Gamma <b>H&amp;C</b>	Modello <b>BRIO TOUCH – BRIO TASTIERA</b>	N° I.T. <b>15_2023</b>
Matricola <b>32421628</b>	Oggetto <b>NUOVA SCHEDA ATTUAZIONI</b>

## Motivo della modifica

**Nuova scheda attuazioni**

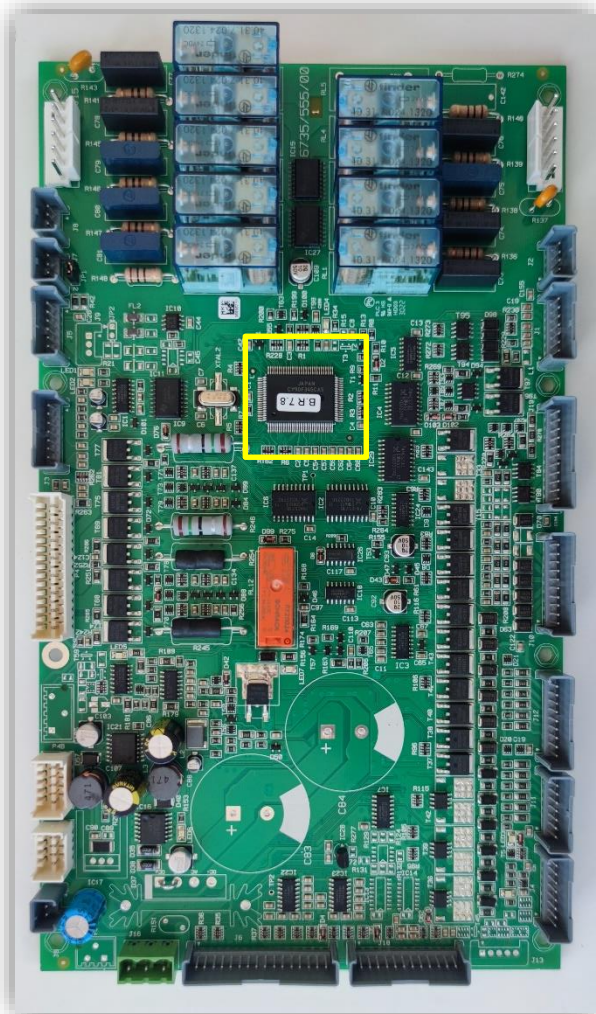
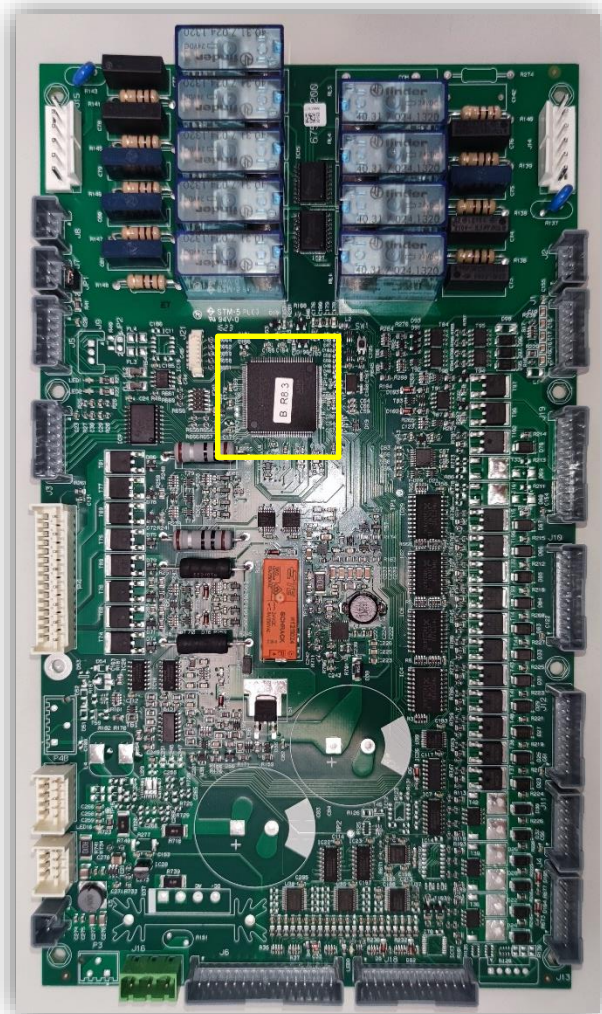
A fronte di criticità di approvvigionamento dei microprocessori presenti sulla scheda attuazioni

Si procede con l'introduzione della **nuova** scheda attuazioni sui modelli BRIO (touch e tastiera).

La **nuova** scheda attuazioni è riconoscibile dalla forma del microprocessore (quadrata), rispetto alla forma del precedente (rettangolare)

Per le macchine precedenti al S/N sopra indicato, se fosse necessario sostituire la scheda **attuazioni**, si dovrà utilizzare quella **nuova**, codice ricambio **266248**, tenendo conto che può funzionare solo con i SW delle macchine sotto indicati.

- Brio Touch **rev. 1.4.3** o successive
- Brio Tastiera **rev. 5.0.3** o successive

Le suddette versioni di SW sono compatibili con la scheda attuazioni **pre – modifica**.

La scheda attuazioni **pre – modifica**, codice a ricambio **264778**, non sarà più gestita.
